Dodatek č. 2 ke Smlouvě o dílo ze dne 13. 11. 2023

Shora uvedené smluvní strany se dohodly na uzavření dodatku č. 2 (dále jen „dodatek“) ke Smlouvě o dílo ze dne 13. 11. 2023 ve znění dodatku č. 1, která byla uzavřena se zhotovitelem jako vybraným dodavatelem veřejné zakázky nazvané: **Oblastní nemocnice Jičín – NOVÝ ZDROJ KYSLÍKU – stavební práce** (dále jen „veřejná zakázka“).

Oblastní nemocnice Jičín - NOVÝ ZDROJ KYSLÍKU - stavebních práce

UPRAVENÝ
PŘÍSTĚŠEK
1620

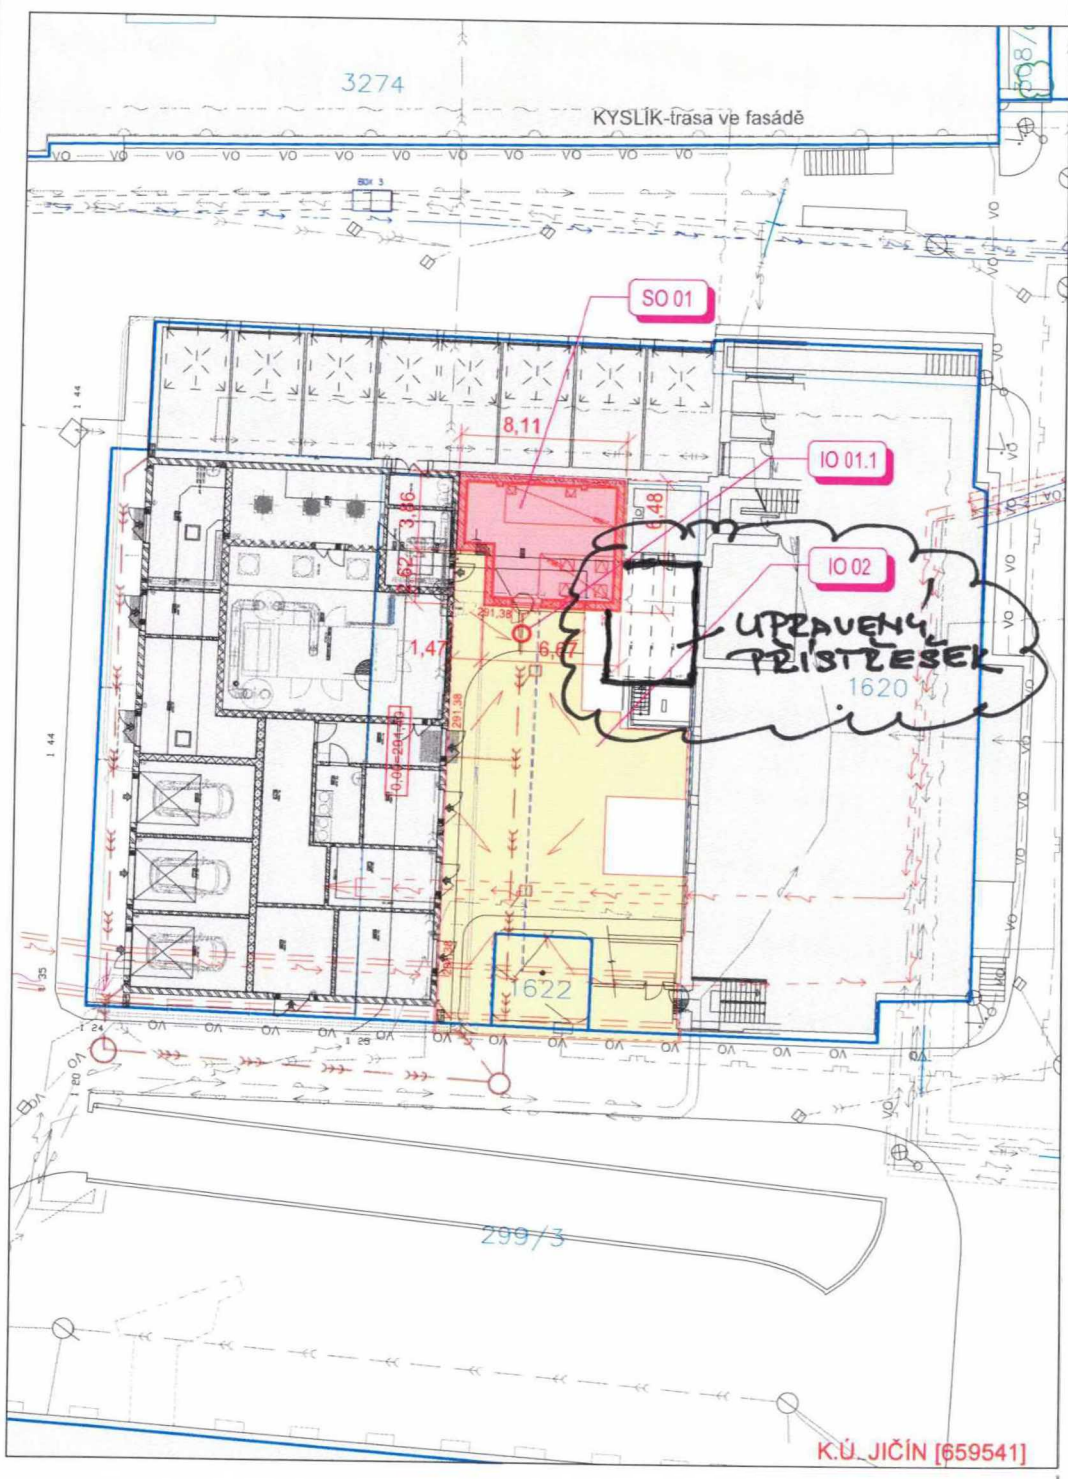
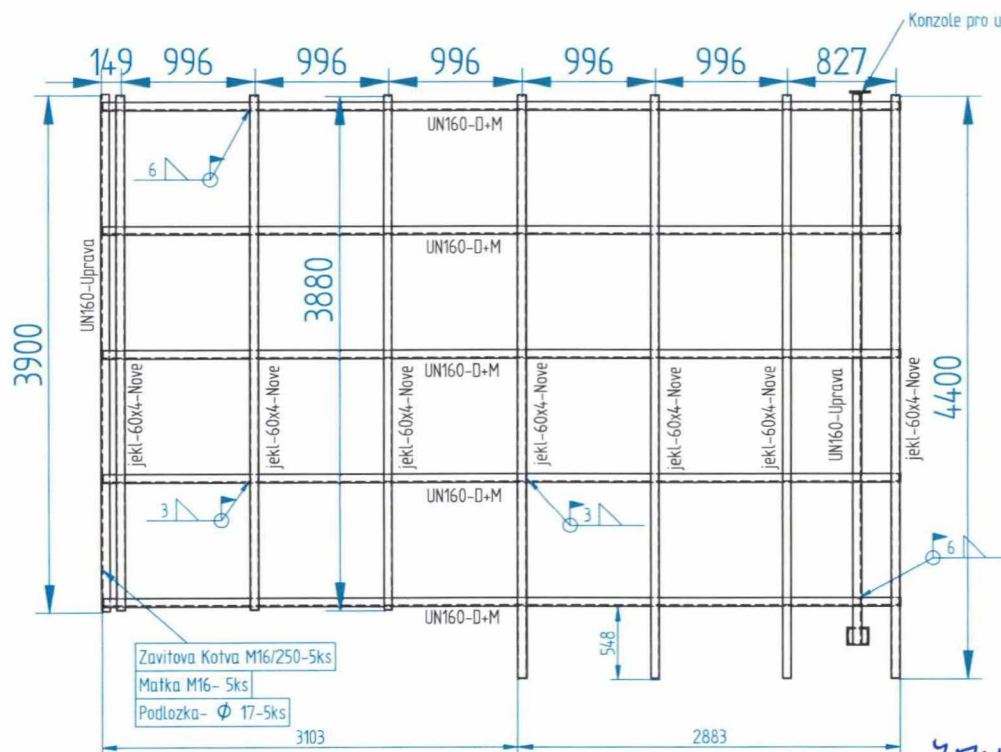
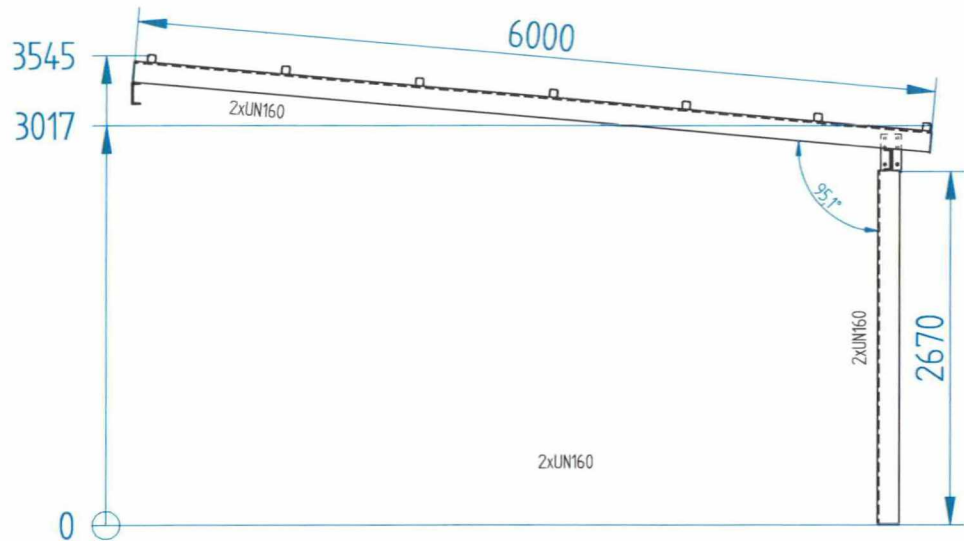
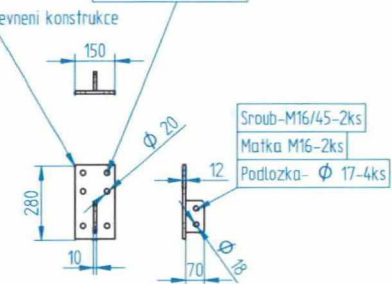
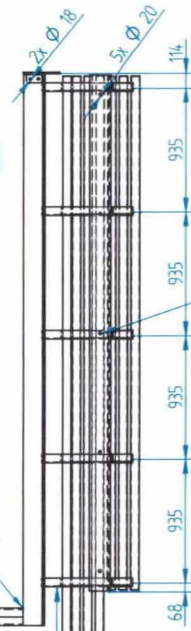
Přespádování střechy ocelového přístřešku

1 Technický popis změny:	
1.1 Popis původního řešení: Spádováno směrem k objektu kyslíku.	
1.2 Popis nového řešení: Spádováno podél objektu kyslíku .

2 Zdůvodnění změny:	
Z důvodu, že původní spádování přístřešku vytváří úžlabí v místě fasády nového objektu kyslíku (z důvodu, že nový objekt je zvýšen oproti původnímu přístřešku) a tím vytváří složitý detail, který v zimních měsících může poškodit novou fasádu z důvodu hromadění sněhu - vlhkost. Z tohoto důvodu, je provedeno spádování podél nového objektu kyslíku, tak aby veškerá vlhkost byla co nejrychleji a nejsnadněji odvedena. Změna odsouhlasena na KD 16.9.1.	
Jedná se o změny, jejíž potřeba vznikla v důsledku okolností, které zhotovitel jednající s náležitou péčí nemohl předvídat. Změna nemění celkovou povahu veřejné zakázky.
